**La Promenade des Bains : réaménagement du front de
mer entre Port Fréjus et Port Santa-Lucia**
Communes de Fréjus et Saint-Raphaël

**PIECE 5 – AVIS OBLIGATOIRES EMIS SUR LE PROJET ET REPONSES
EVENTUELLES DU MOA**

Avis délibéré
de la Mission régionale d'autorité environnementale
Provence-Alpes-Côte d'Azur
sur le projet d'aménagement global de la Promenade des Bains,
à Fréjus et Saint-Raphaël (83)

Mémoire en réponse à l'avis de la MRAe

Tableau de synthèse

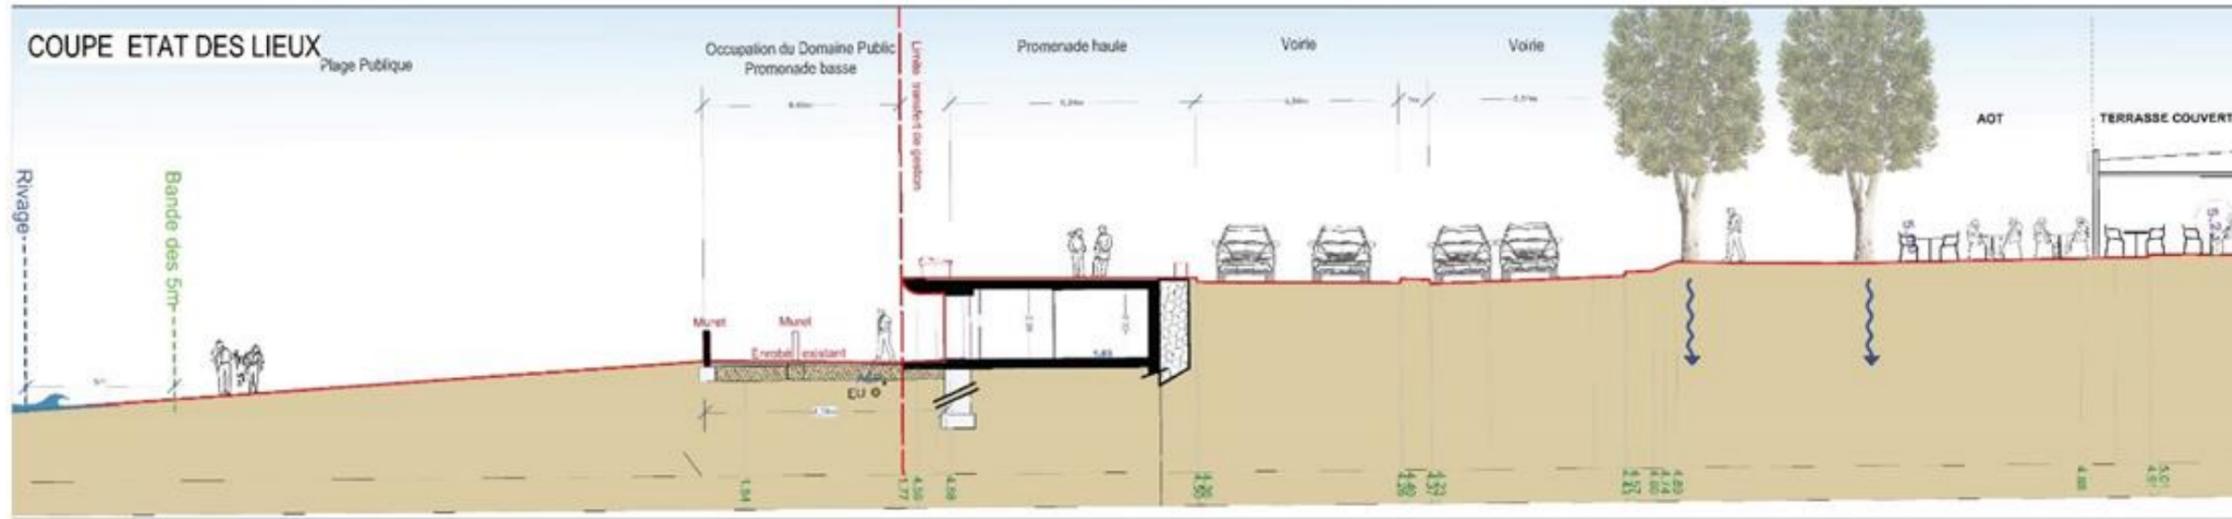
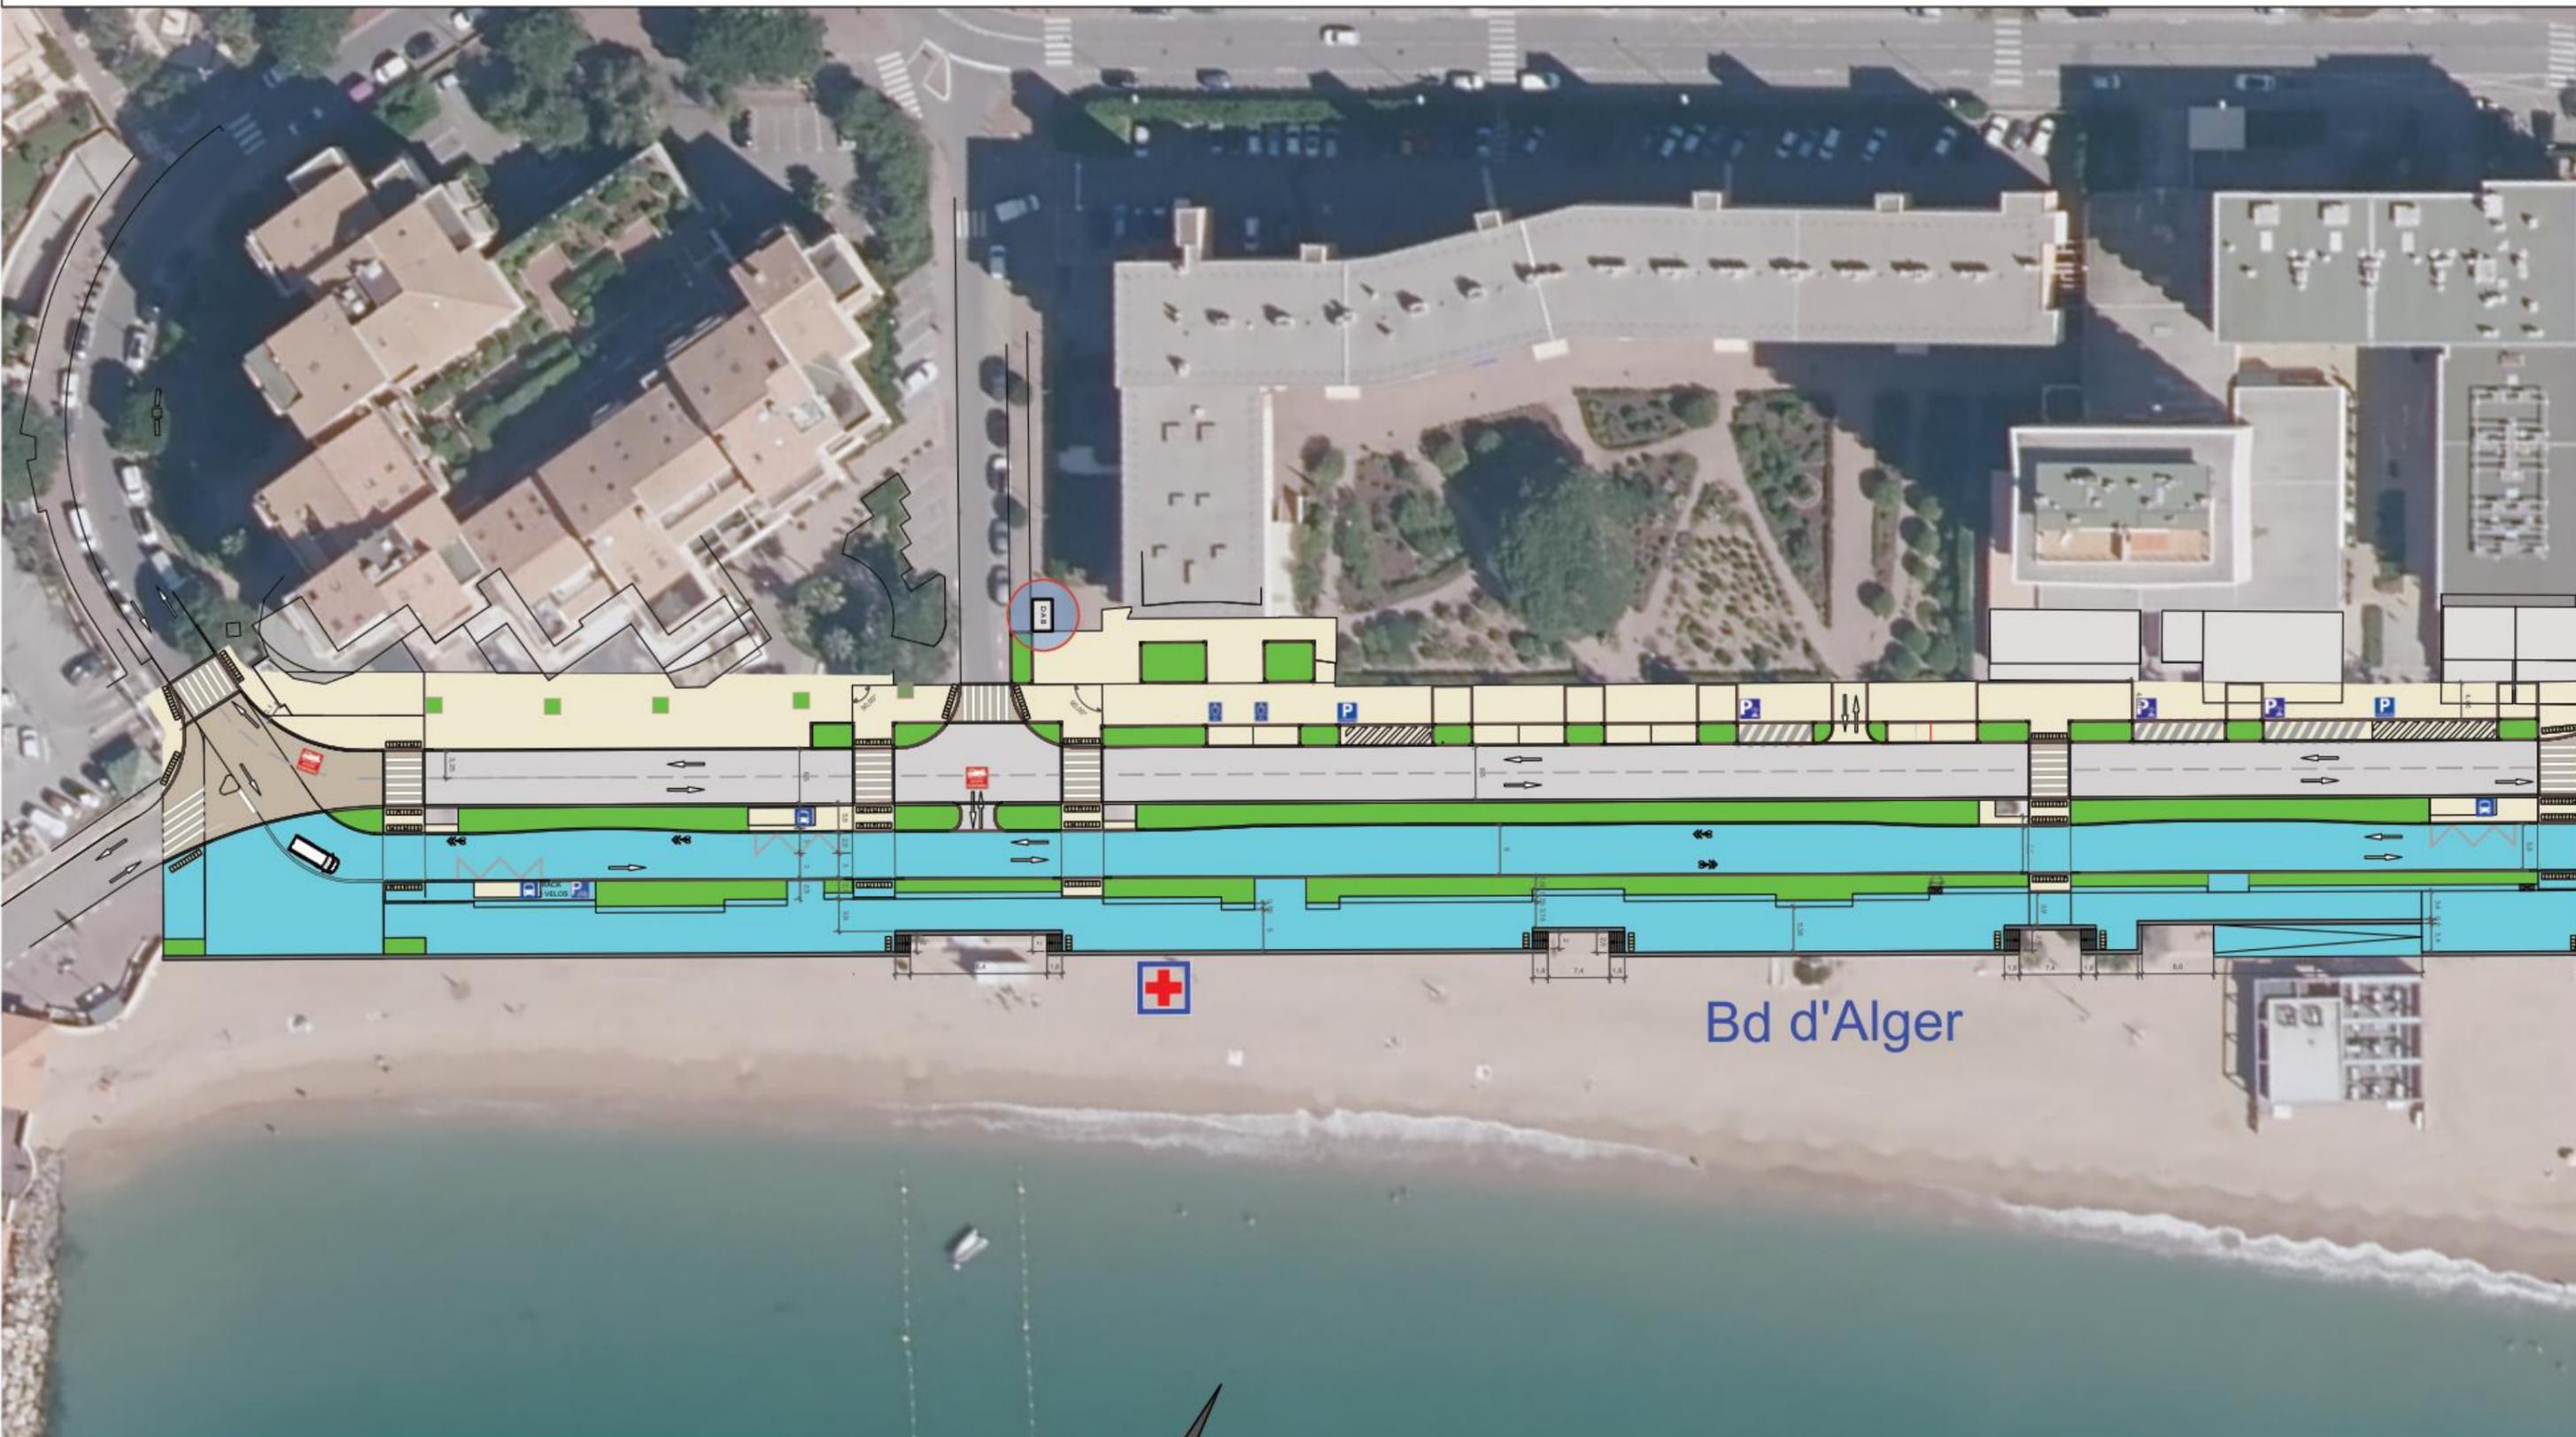
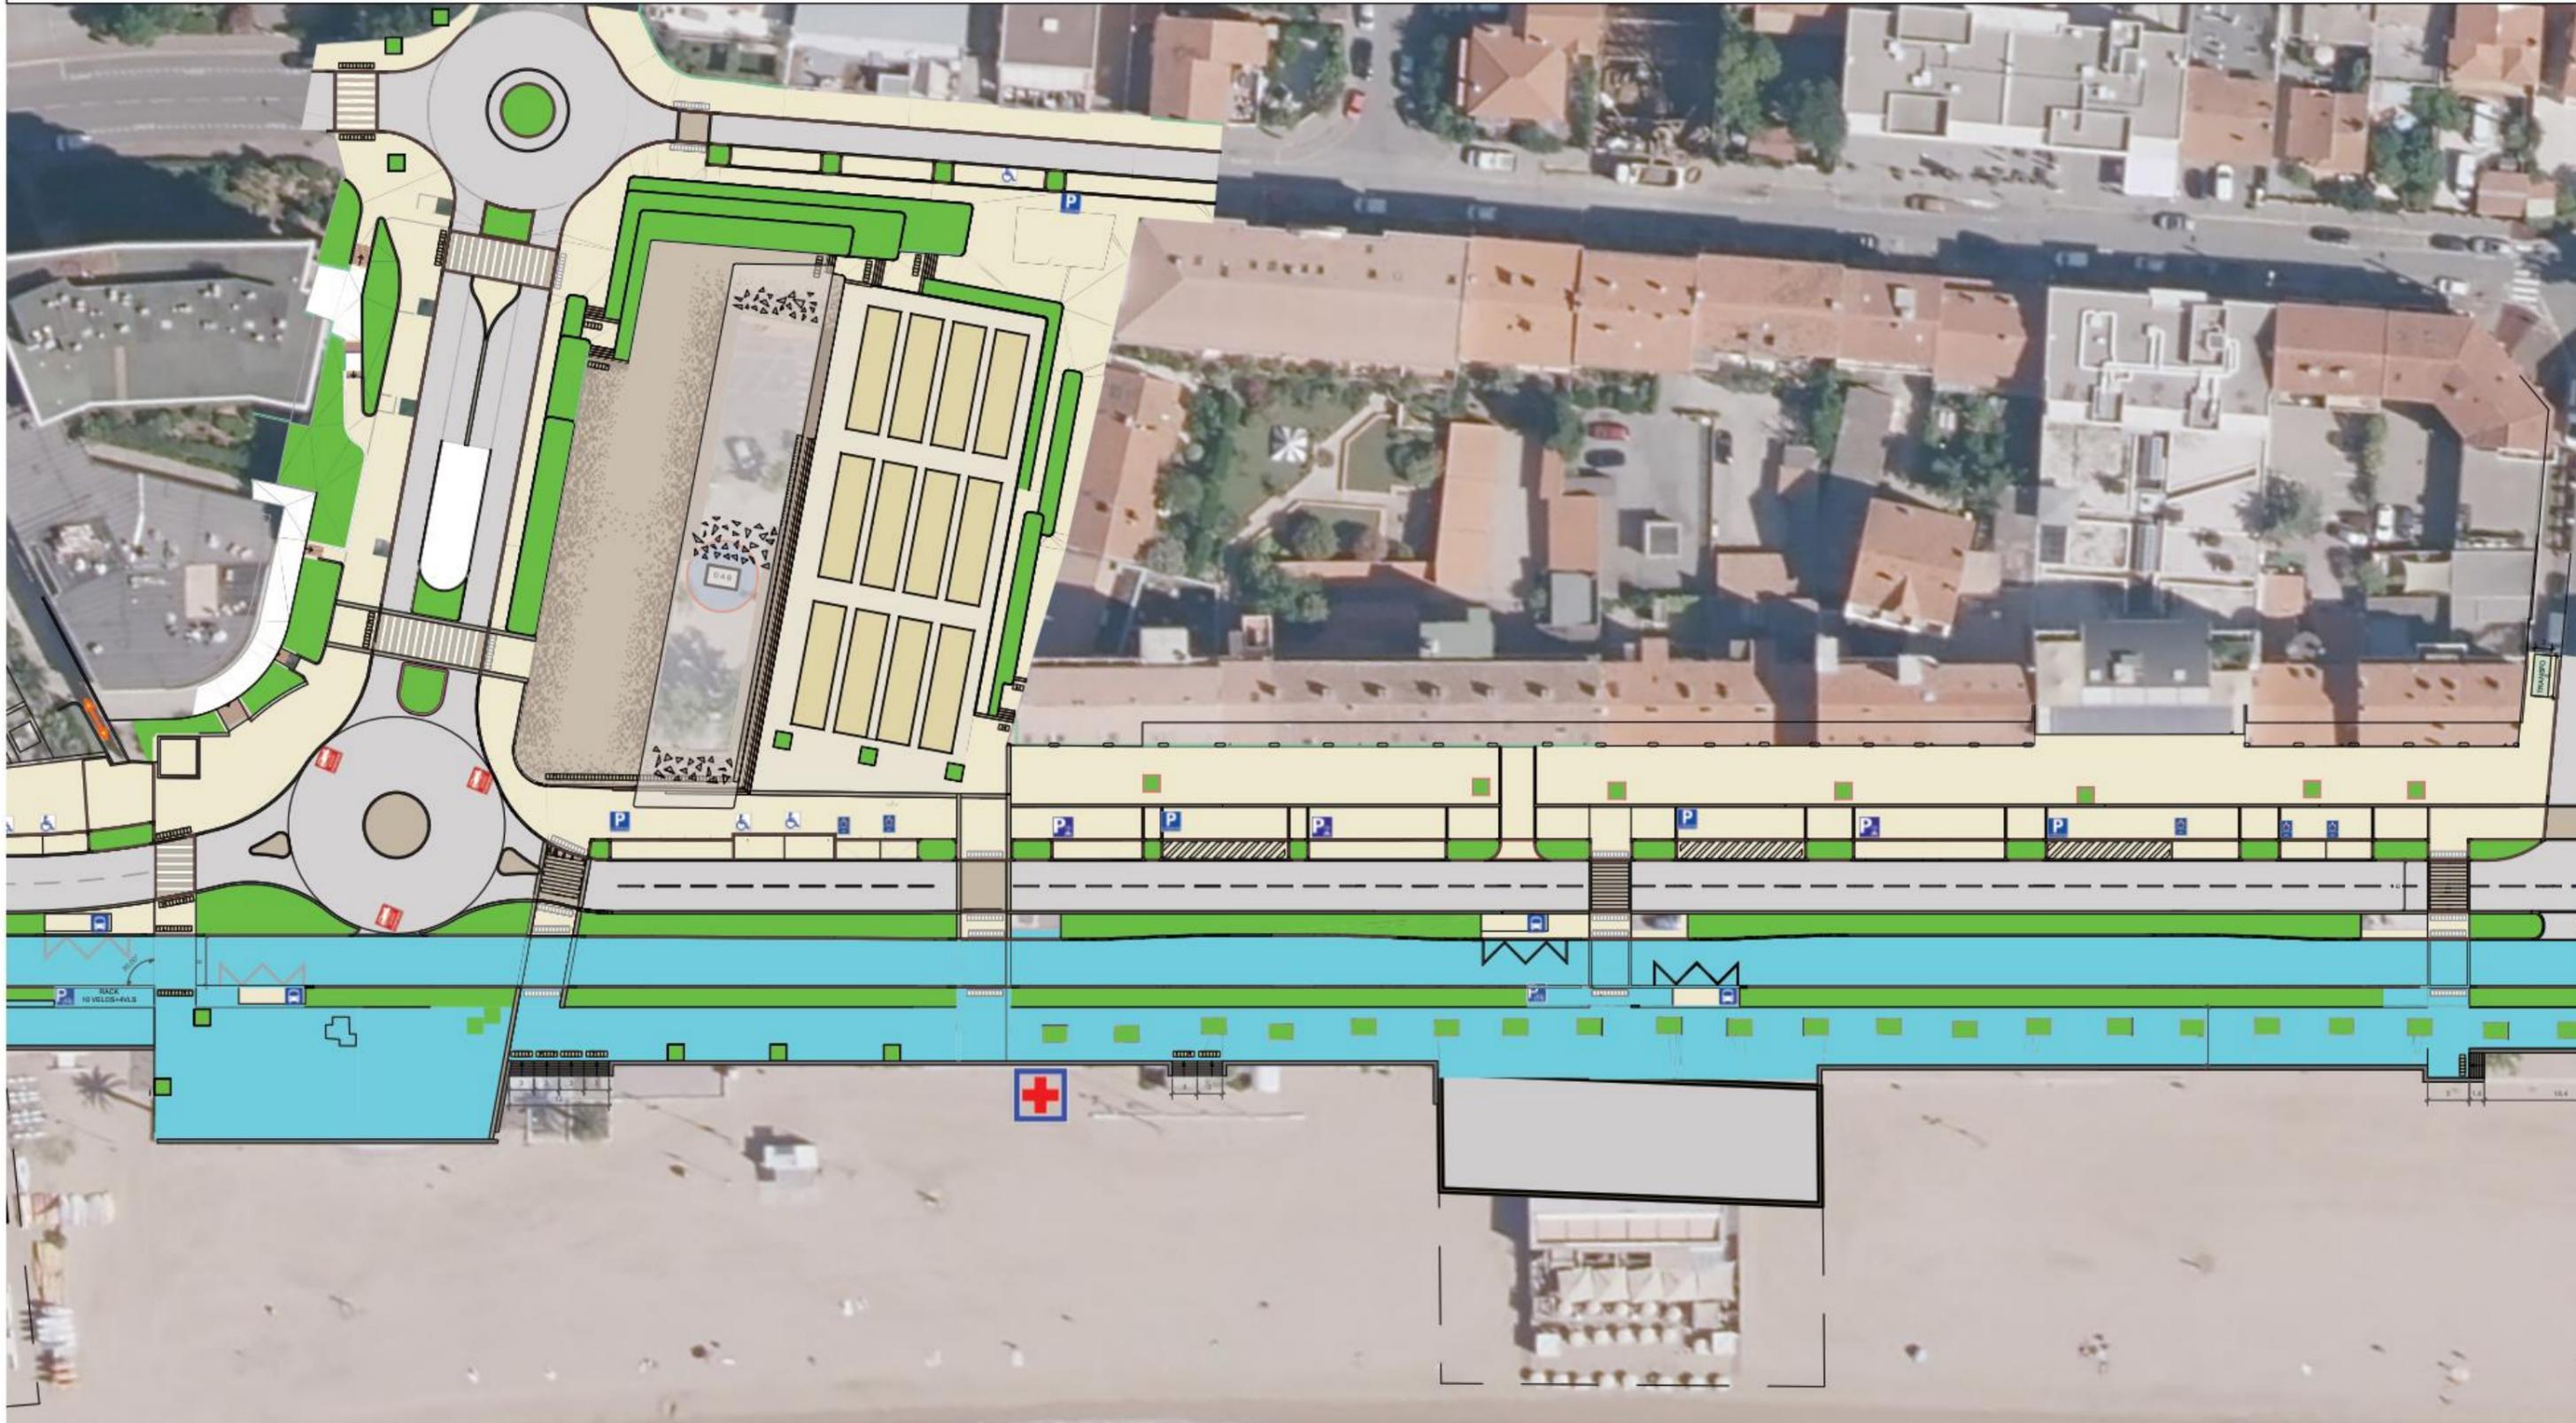
La MRAe considère que cette affirmation n'est pas objectivée dans la mesure où les secteurs de désimperméabilisation ne sont pas caractérisés (localisation et chiffrage détaillé à préciser) dans l'étude d'impact. De plus, le projet, sur la partie située à Saint-Raphaël, prévoit des aménagements fortement « bétonnés », en particulier au niveau de l'épi de Diana et sur le secteur du port de Santa Lucia.

Comme indiqué dans la présentation du projet, la Promenade des Bains propose un concept général de coulée verte littorale, le projet aux 1 000 arbres va permettre, sur les profils en travers type du secteur Saint Raphael centre ou de Fréjus plage, de **ponctuer l'espace de « relais verts », qui sont de larges zones de jardinières plantées, représentant de larges tranchées drainantes** récupérant les eaux pluviales en les intégrant dans le sol sans surcharger les réseaux pluviaux.

Le plan en page suivante précise sur une coupe la localisation des zones de désimperméabilisation, en prenant l'exemple de Saint-Raphaël au droit de l'ouvrage du Veillat.

- 1/ Les surfaces actuellement minéralisées transformées soit en zone de plantation totalement désimperméabilisée et en pleine terre soit en zone de stationnement totalement perméable et permettant la réactivation du cycle de l'eau dans le sol profitant aux végétaux plutôt que de le diriger dans un réseau pluvial. Ces surfaces représentent 15% de la surface globale du projet.
- 2/ Les surfaces perméables par nécessité qui sont le support des modes doux de déplacement soit zone piétonne soit zone cyclable et navettes électrique qui permettent de diriger les eaux de pluies issues de ces surfaces non polluées par des hydrocarbures, vers les surfaces de jardinières plantées. Ces surfaces représentent 15% de la surface globale du projet ce qui permet de doubler la surface captée des eaux de pluies qui sont remises dans le cycle de l'eau du sol urbain.
